TOP:
Vorlagen-Nr.: 17123-2022
1. Ergänzung
Datum: 25.01.2023

Bebauungsplan Nr. 16 c "Michael-Ende-Schule"
- beschlussmäßige Behandlung der eingegangenen Stellungnahmen und Anregungen aus der öffentlichen Auslegung und Beteiligung der Träger öffentlicher Belange.

Stellungnahme des Landratsamts München vom 24.01.2023

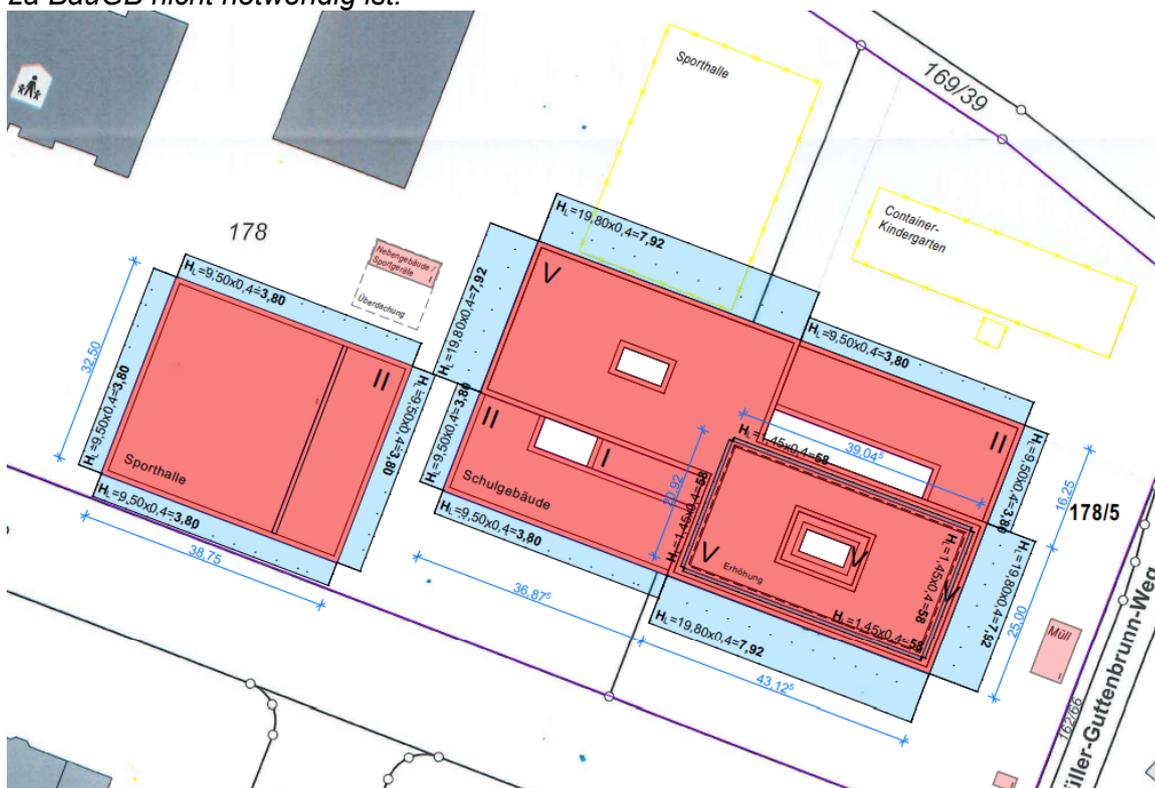
6. Ziff. 3 textl. Fests.: Zur Ermittlung der Wandhöhe wird auf die Geländeoberfläche Bezug genommen. Wegen der Möglichkeit von Geländeänderungen, wie z. B. Aufschüttungen und Abgrabungen, und der daraus resultierenden Schwierigkeiten im Bauvollzug empfiehlt es sich, eine oder mehrere Höhenkote(n) als unteren Bezugspunkt festzusetzen.

Der Empfehlung wird Folge geleistet. Es wird die Höhenkote 476,05 ü NN in den Bebauungsplan aufgenommen.
